Oggetto: **[ID: 8867]** Progetto di un impianto agrovoltaiico della potenza di 20,44 MW e delle relative opere di connessione alla RTN, da realizzarsi nei Comuni di Veglie e Salice Salentino (LE).

Proponente: Flinis PV 10 S.r.l.

Procedura: VIA nell'ambito PNIEC-PNRR ai sensi dell'art. 23 del D.lgs. 152/2006.

Parere tecnico istruttorio della Soprintendenza Speciale per il PNRR.

Fig. 2 Immagine estratta dall'elab.- Relazione Sintesi non Tecnica– fig. 4.5 Strutture di sostegno moduli – SSPNRR

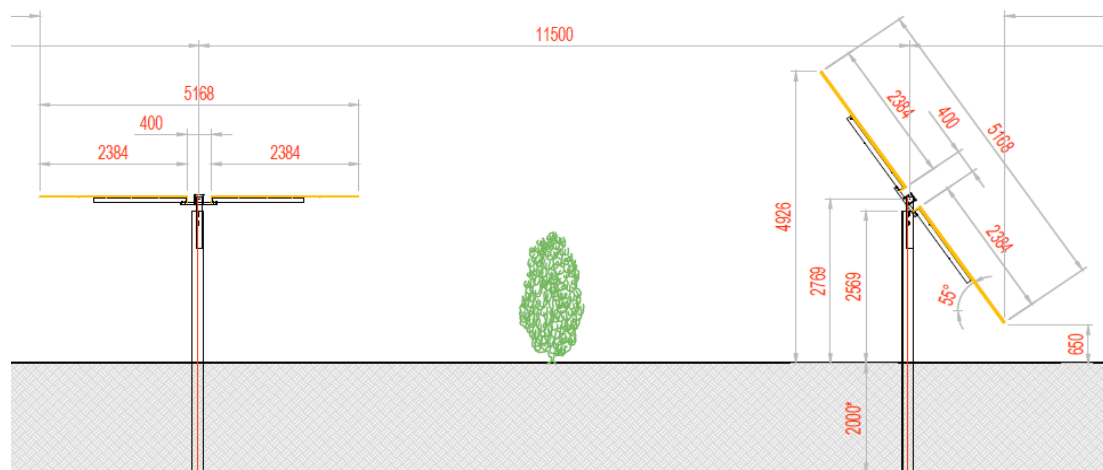
Per l'impianto dei tracker di altezza massima 4,926 m, si rileva che la posa in opera della struttura viene descritta dal proponente in due elaborati progettuali in maniera differente:

"(...) I moduli fotovoltaici saranno installati su apposite strutture metalliche di sostegno tipo tracker fondate su pali infissi nel terreno" (*cfr. Sintesi non Tecnica_ 2983_5142_LCLN_VIA_R02_Rev*);

"(...) Durante la fase esecutiva, sulla base della struttura tracker scelta saranno definite le fondazioni e scelta la soluzione tecnologica di fondazione più adatta (...)" (*cfr. Relazione descrittiva generale_2983_5142_LCLN_VIA_R03_Rev0*).

Fig.5 - Impianto di progetto ID 8479 riportato in blu - Elaborazione della SABAP BR-LE.

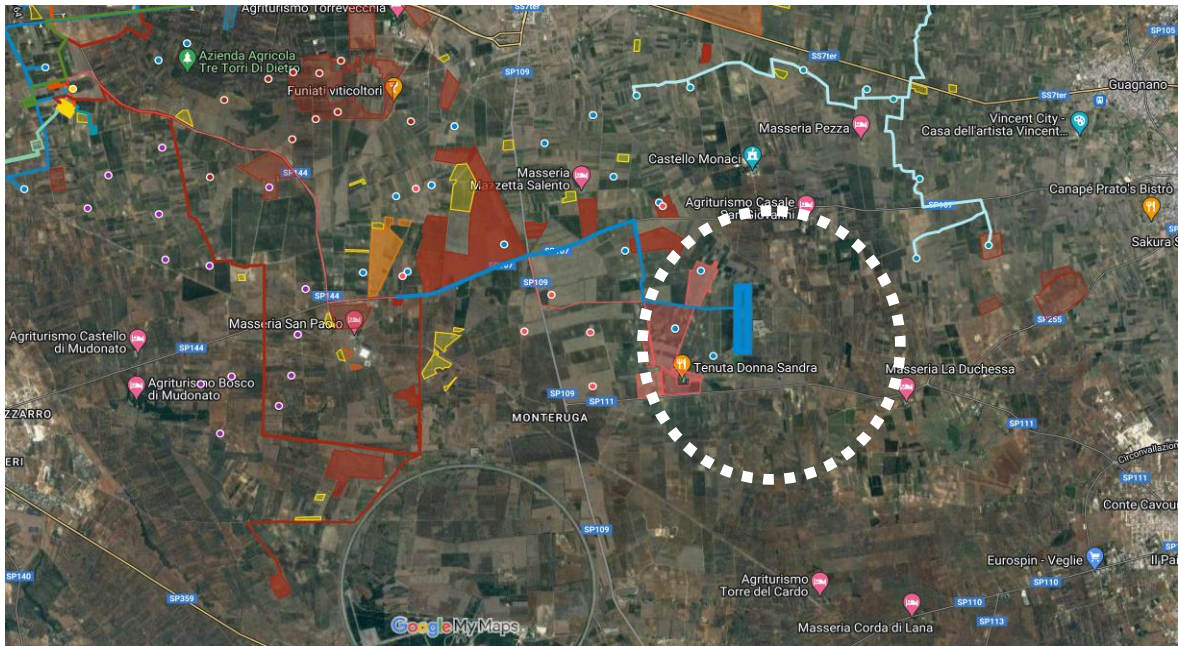
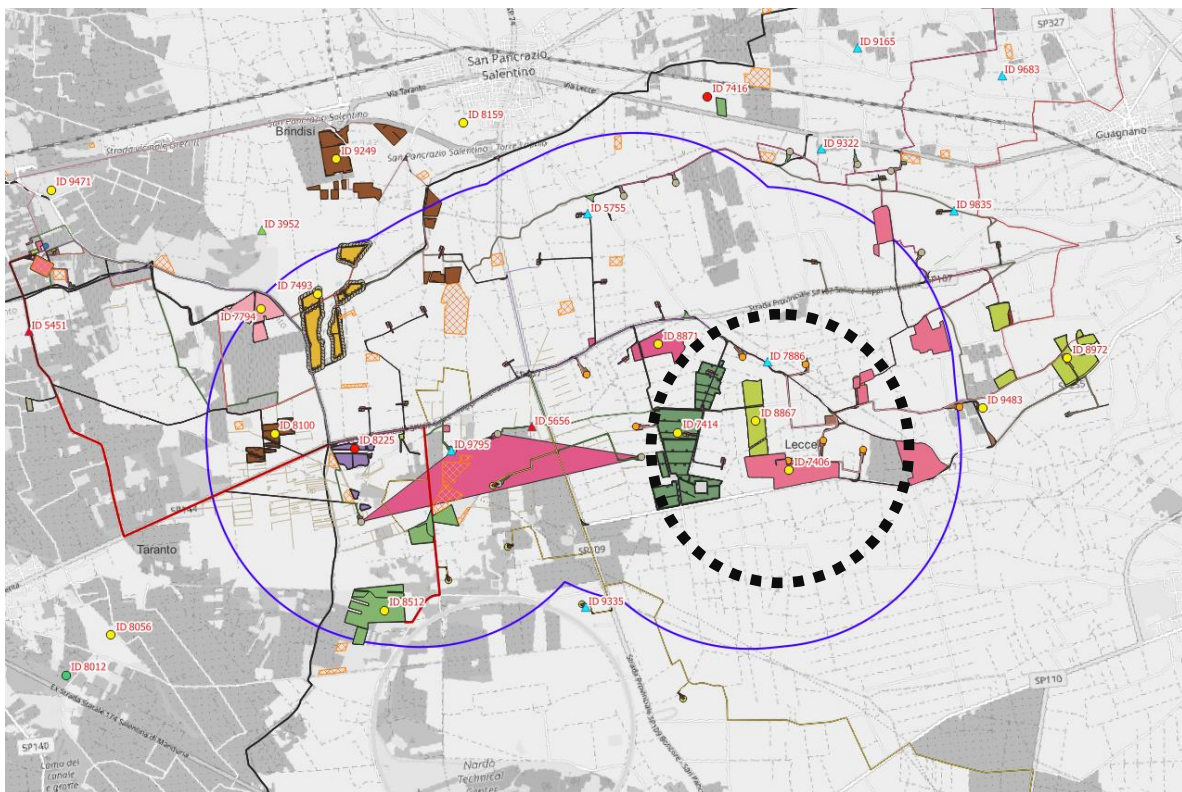
In particolare, i lotti di progetto: A, B e C confinano con altri impianti interessati da altri procedimenti di valutazione ambientale in atto o conclusi per la realizzazione di numerosi impianti di tipo fotovoltaico e in particolare come rilevato dalla SABAP di Brindisi e Lecce:

Si veda in particolare l'imponente stravolgimento dei rapporti di scala (oltre che di uso del suolo) in corso **tra la texture agricola storica e nuova e diversa texture degli impianti** e delle loro reti di connessione, molto evidente dalla rappresentazione planimetrica in foto inserimento.
